泊発電所3号炉

基準津波に関するコメント回答

(日本海東縁部に想定される地震に伴う津波・
地震に伴う津波と地震以外の要因に伴う津波の組合せ)

令和5年11月15日
北海道電力株式会社

「A:ピークが重なる波源の組合せ評価」の検討対象ケース(1/2)

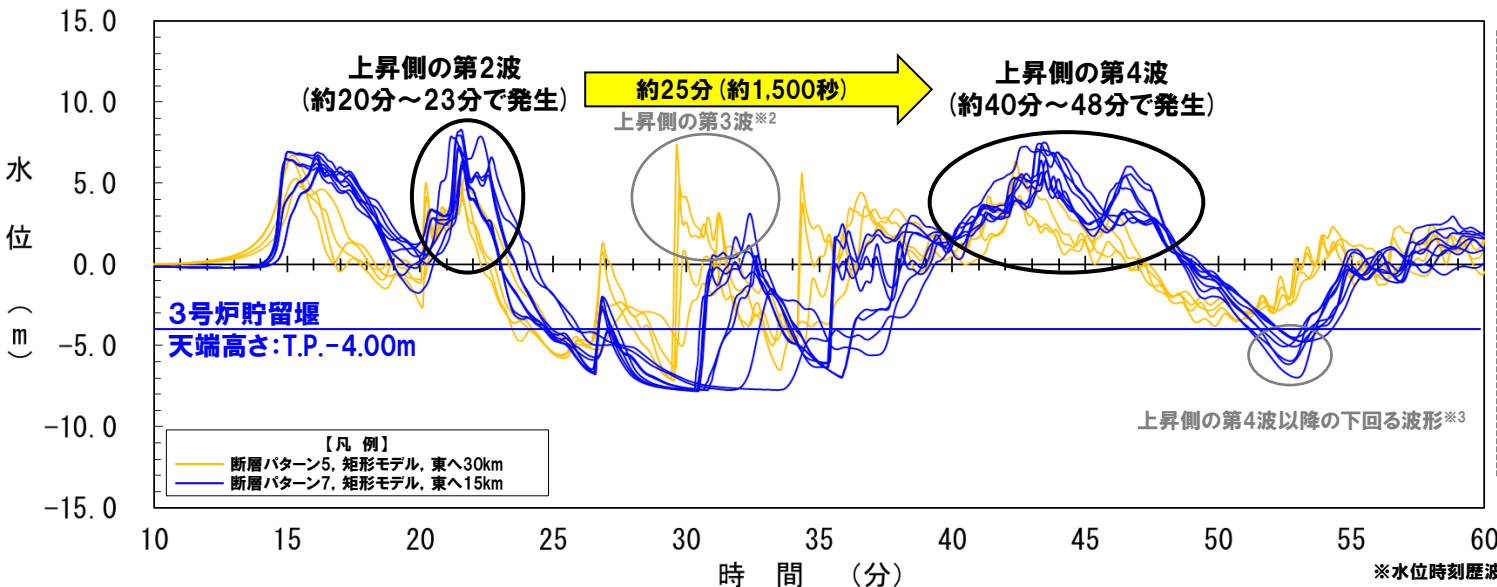
指摘時期	No	指摘事項	説明時期
令和5年3月24日 審査会合	33	<p>地震による津波と陸上地すべりによる津波の組合せ評価において、地震による津波の評価結果のうち水位下降側の波源として選定したものが、組合せ後に水位上昇側の最大水位となったことを踏まえ、現在の組合せ候補としている波源で、組合せ後の水位に影響の大きい波源が選定できているのかについて、分析結果を踏まえて根拠を明確にした上で説明すること。検討の具体例は以下のとおり。</p> <p>【水位上昇側】</p> <ul style="list-style-type: none"> ➢ 陸上地すべり(川白)の第1波を対象としたこれまでの分析・評価結果を踏まえ、地震に伴う津波のうち組合せ時間範囲において第1波又は第2波のピークが生じる波源を特定して示すこと。 ➢ そのうえで、組合せ時間範囲における組合せ後の津波水位が高くなる波源の組合せについて、波源のパラメータを変更した場合の波形に与える影響を考慮して検討すること。 ➢ 加えて、陸上地すべり(川白)の第1波に加え第2波による影響を示すこと。 <p>【水位下降側】</p> <ul style="list-style-type: none"> ➢ 位相の変動を考慮する必要がないとする根拠について、位相の変動が水位低下時間の算出結果に影響しないという具体例で示すなど、明確に説明すること。 	<p style="text-align: center;">今回説明*</p> <p>※水位上昇側については、令和5年10月20日審査会合において説明済み</p>
	34	<p>敷地に対して大きな影響を及ぼす波源の選定については、現在の選定方針では、各地形モデルについて影響が大きな波源の選定が適切になされているかが判然としない。先行サイトの評価例(防波堤の有無を分けて波源を選定する)も参考にした上で泊サイトの特徴も踏まえた考え方を整理すること。</p>	<p style="text-align: center;">今回説明*</p> <p>※水位上昇側については、令和5年10月20日審査会合において説明済み</p>

令和5年10月20日 審査会合	35	<p>水位下降側については、変更した基準津波の選定方針に基づき、地震に伴う津波(下降側)の評価結果及び地震以外の要因に伴う津波との組合せ評価結果を説明すること。その際は、波源選定の妥当性について根拠を明確にして説明すること。</p>	<p style="text-align: center;">今回説明</p>

○「A:ピークが重なる波源の組合せ評価」のうち地震に伴う津波の第2波の組合せ評価(東移動)の検討対象ケースを対象に※1, 泊発電所の波源の特徴(水位下降側)を確認した。

- 地震に伴う津波の上昇側の第2波(岩内側で反射した津波)と上昇側の第4波(積丹半島北西部から伝播した津波)は、伝播経路の違いにより、それぞれの発生時刻に約25分(約1,500秒)の差が発生する。
- 地震に伴う津波の上昇側の第2波・第4波は、3号炉貯留堰天端高さ(T.P.-4.00m)と比較して十分に水位が高く、必ず貯留堰内の水位が回復する。
- 水位下降側に対して影響の大きい波形は、地震に伴う津波の上昇側の第2波・第4波の間に発生する。
- 上昇側の第4波以降にも3号炉貯留堰天端高さ(T.P.-4.00m)を下回る波形もあるが、その時間は上昇側の第2波・第4波の間と比較すると十分に小さい。
